Simcenter POWERTESTER New Feature Wiring Identification

Wiring Identification

接線示意圖

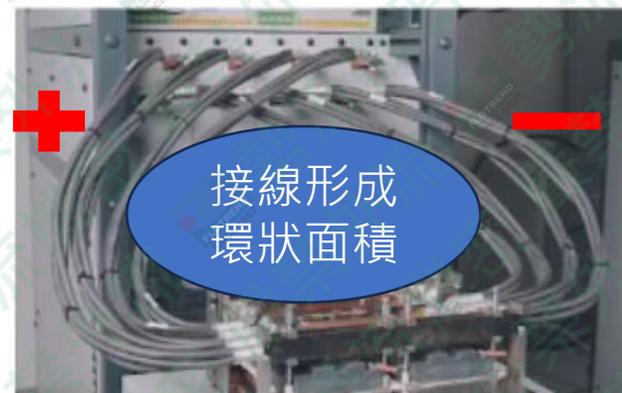
- **Challenge:** 使用Power Tester進行量測時，有可能因接線電感導致瞬間突波電壓造成待測元件或者是機台損壞。

※ 接線電感產生原因:因錯誤的接線導致

※ 建議接線手法:

- 1.加熱電線使用較短電線
- 2.電線盡量採無環連接(誤採取右圖接線法)

- **Solution:** 更新版本 Power Tester 2400A Control Software 2305.0001 增加接線識別(Wiring Ident)的功能預防及解決可能遇到接線電感造成的損害。

※ 提供接線電感過大的提示/警告

※ 提供閘極電壓延遲時間建議值

※ 偵測加熱電流的衰減時間過大(300A以下大於65us、300A以上大於45us)
